S.S. 685 "DELLE TRE VALLI UMBRE"

RETTIFICA DEL TRACCIATO E ADEGUAMENTO ALLA SEZ. TIPO C2 DAL km 41+500 al km 51+500
STRALCIO 1 - LAVORI DI ADEGUAMENTO ALLA SEZ. TIPO C2 DAL km 49+300 al km 51+500

RELAZIONE DI OTTEMPERANZA AL DM_2024-17 MASE E DECRETI RICHIAMATI

Tabella 3-32 Ricettori con superamento dei livelli acustici in facciata

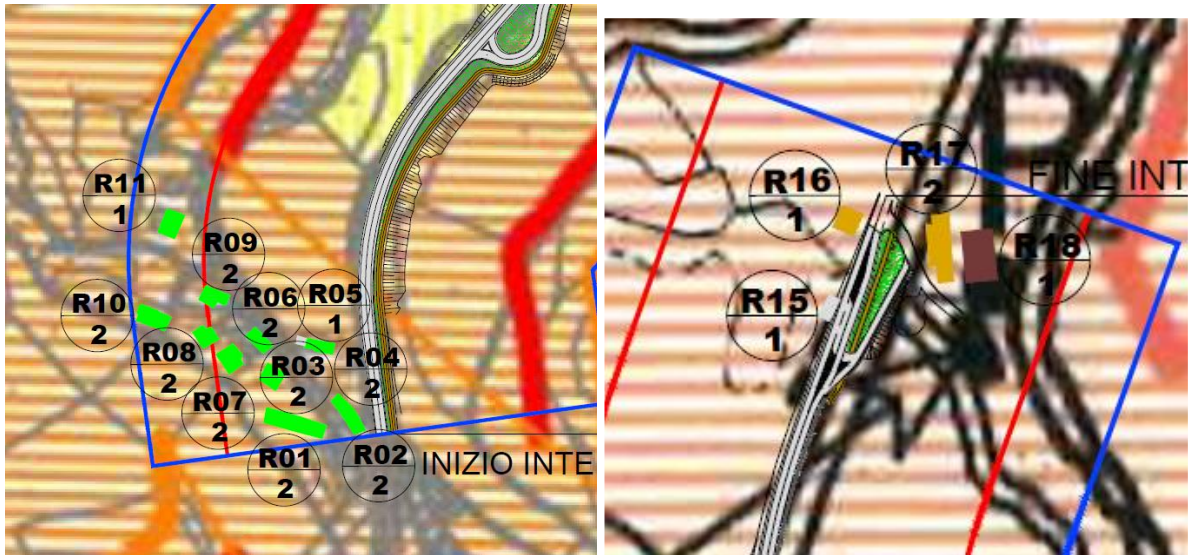
- In merito **ALLA PRESCRIZIONE 1.1.1 DELLA CTVIA REGIONALE** è stato integrato il Piano di Monitoraggio Ambientale presentato, andando a monitorare i due ricettori maggiormente critici della tabella, rispettivamente l'R02 e l'R16. Infatti nella prescrizione si richiede che "... *il Proponente in fase di progettazione esecutiva dovrà valutare la possibilità di estendere il monitoraggio del rumore in prossimità dei ricettori individuati nella Tabella 3-32 a pag 57 del documento T00_IA_00_AMB_RE_04*". La tabella citata è sotto riportata.

In relazione alla localizzazione dei due ricettori monitorati si ritiene che, attraverso il monitoraggio di questi ultimi siano automaticamente monitorati anche i ricettori riportati nella tabella in quanto localizzati ad una distanza maggiore dalla sorgente e conseguentemente in una condizione di minor criticità che verrebbe comunque rilevata dai punti integrativi proposti.

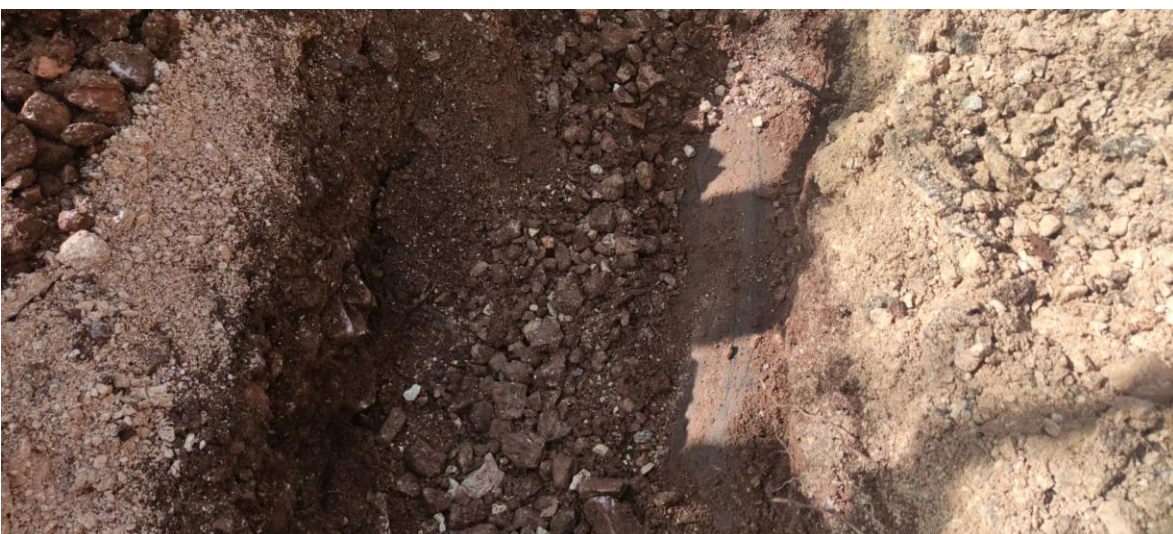
In merito a quanto richiesto dalla **PRESCRIZIONE 11** la quale richiedeva un piano di indagini si evidenzia che la campagna di indagine archeologica è stata definita in fase di progettazione definitiva e consta di n.20 saggi di dimensioni planimetriche pari a 10,0mx3,0m e raggiungono una profondità pari a 3,0m.

Tali saggi sono stati ubicati essenzialmente nella zona iniziale dell'intervento sino all'imbocco sud della galleria, nella zona di imbocco nord della galleria naturale e a fine tracciato, in ottemperanza a quanto richiesto dalla **PRESCRIZIONE 10** "...nel tracciato a rischio medio, corrispondente a tutto il tratto stradale precedente e successivo alle gallerie, come perimetrato nella carta del rischio allegata al documento di studio archeologico, si ritiene opportuno eseguire indagini archeologiche, secondo una modalità procedimentale "in parallelo..."

Non è stato possibile ubicare saggi lungo la pista ciclopedonale (ex tracciato della Spoleto Norcia), tra l'imbocco nord della galleria e la zona di fine intervento, in quanto come da parere VUS di Conferenza dei servizi lungo la pista stessa è presente una condotta acquedottistica in ghisa di diametro DN400-DN500 ad altissima pressione.
